**PIANO REGOLATORE GENERALE
DEL COMUNE DI VALDAONE**
(Provincia di Trento)

**PIANO REGOLATORE GENERALE
VARIANTE 2019**

**RELAZIONE DI
RECEPIMENTO PRESCRIZIONI E
CONTRODEDUZIONE**

Luglio 2020 - Adozione definitiva

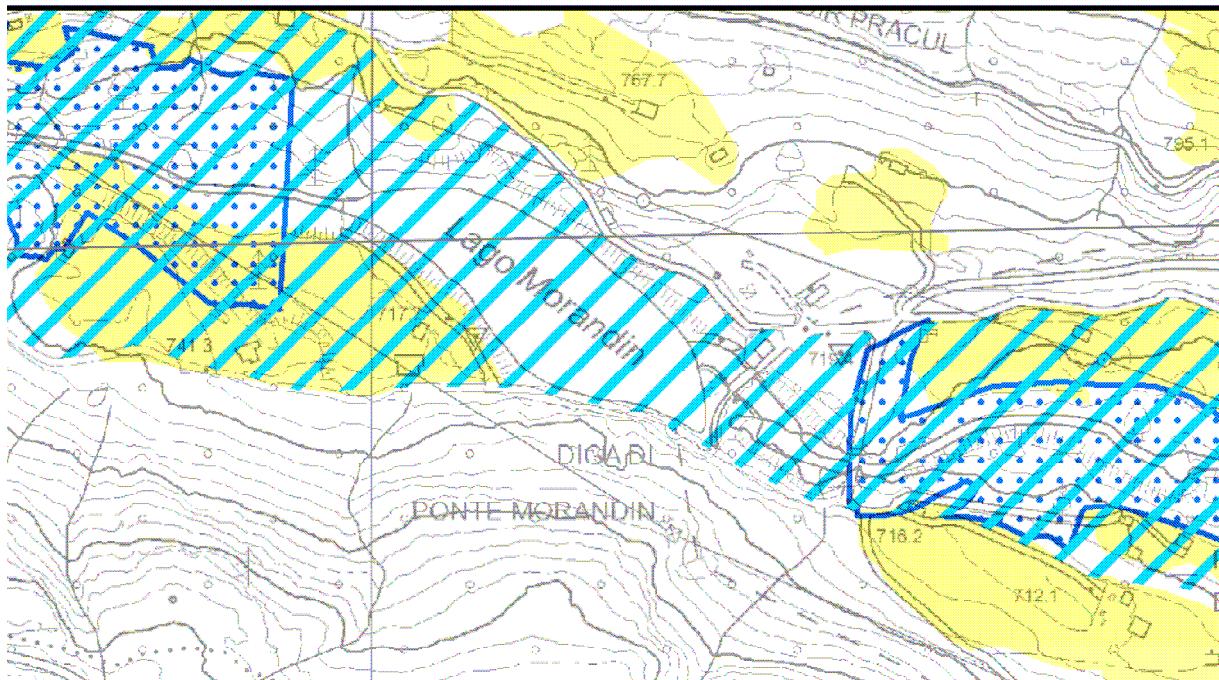
L’area agricola in località “Forte Corno” non trova piena corrispondenza con quella del PTC;

In località Forte corno è presente una zona F301 come da PRG in vigore, per questo non è stata inserita in E103. Il PTC non risulta aggiornato con i PRG in vigore.

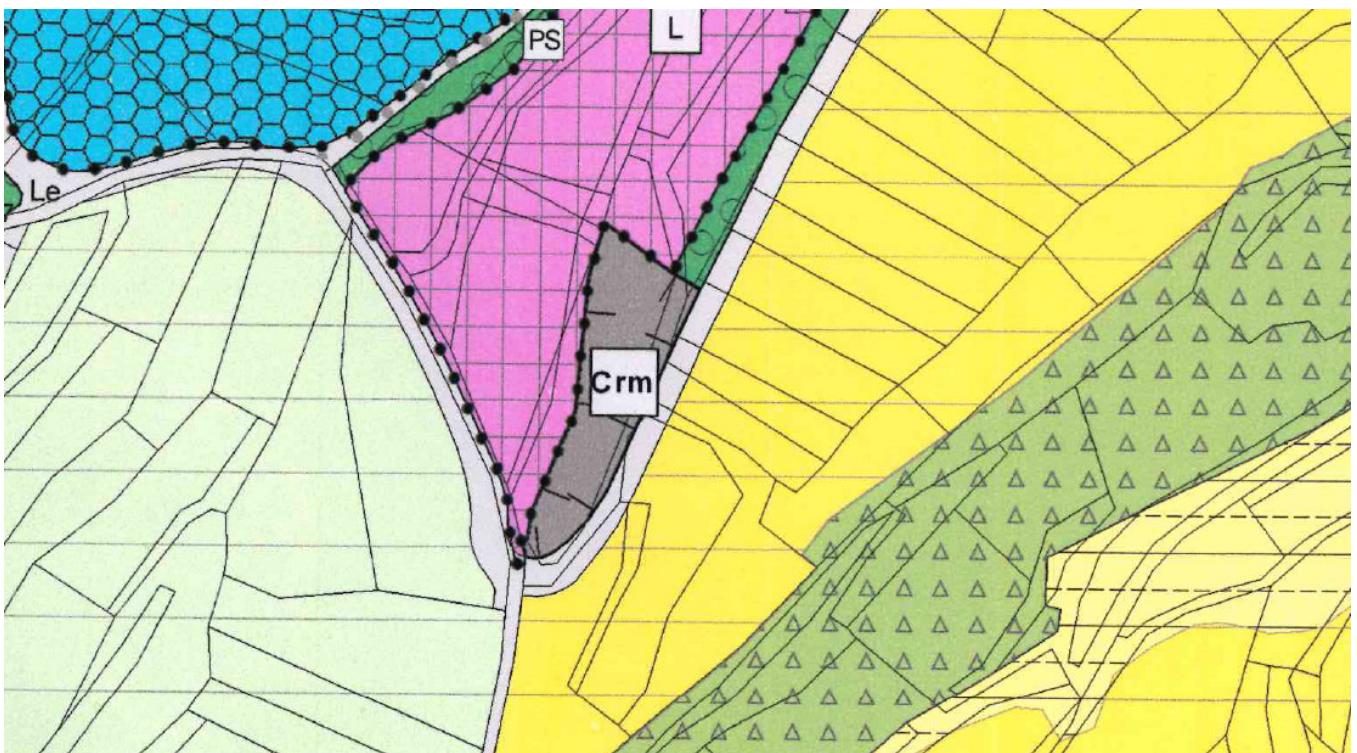
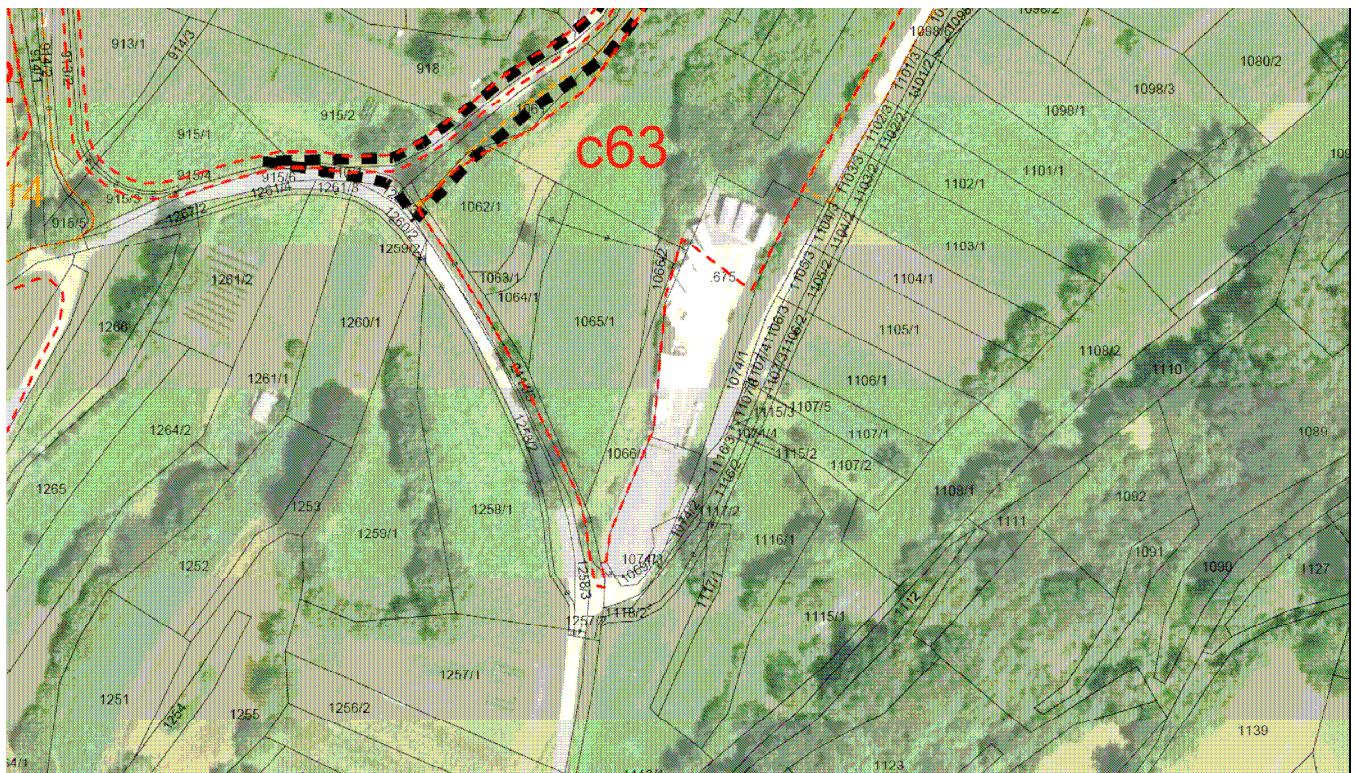
la legenda non riporta il cartiglio "Pm" presente in cartografia sulla variante C7;

Si provvede ad eliminare il cartiglio

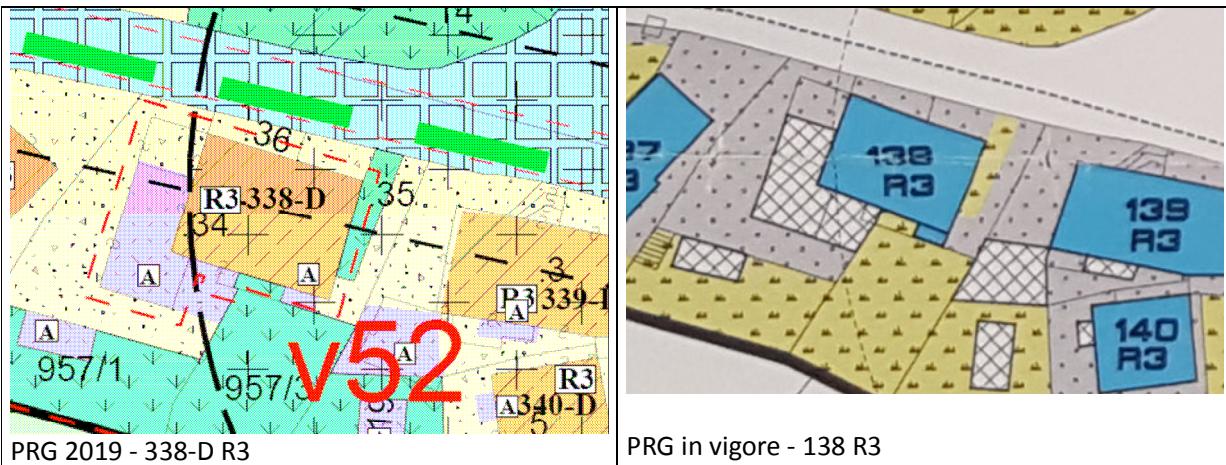
in corrispondenza delle varianti n. V46 e V59, non è possibile ridurre la fascia di rispetto stradale poiché nelle zone al di fuori delle aree specificatamente destinate all'insediamento le fasce sono stabilite dalla deliberazione della Giunta provinciale 909/95 e s. m;

Si provvede a stralciare la riduzione della fascia di rispetto.

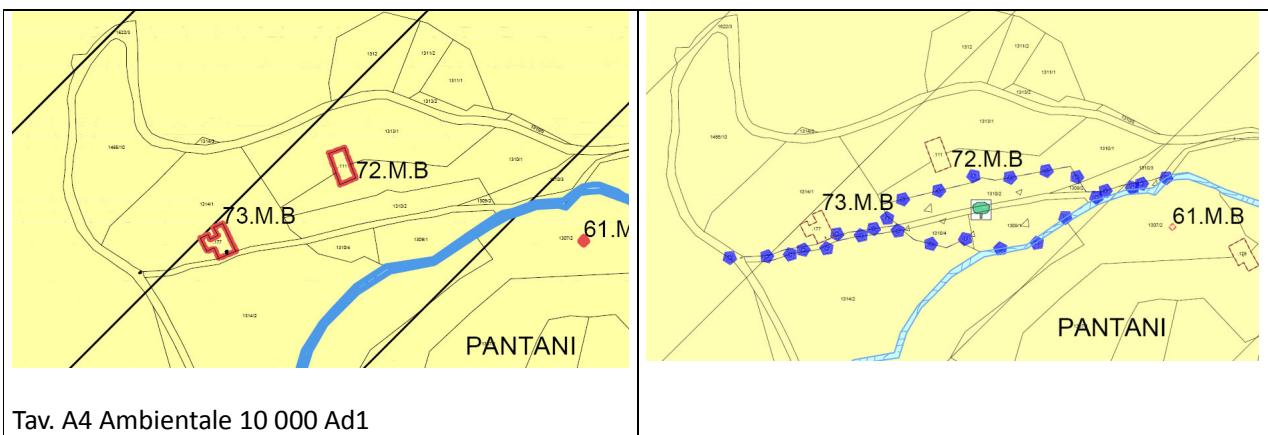
- **art. 27** Riserva provinciale. Si ricorda che “Paludi di malga Clevet” è un biotopo non istituito, non una riserva naturale provinciale e per esso valgono le norme di tutela previste dalla LP14/86; pertanto l’articolo va modificato nel titolo e nei contenuti. L’eventuale istituzione può essere disposta dalla provincia d’intesa con gli enti territoriali interessati (in questo caso il solo comune di Valdaone), attraverso una deliberazione. Qualora il Comune condividesse con lo scrivente tale opportunità, è necessario procedere secondo le previsioni della norma (art. 35 della LP 11/2007). In cartografia tale area non è riportata.

Si è provveduto a rinominare l’art.27 “Riserve provinciali e locali” e a modificare l’articolo nei suoi contenuti.
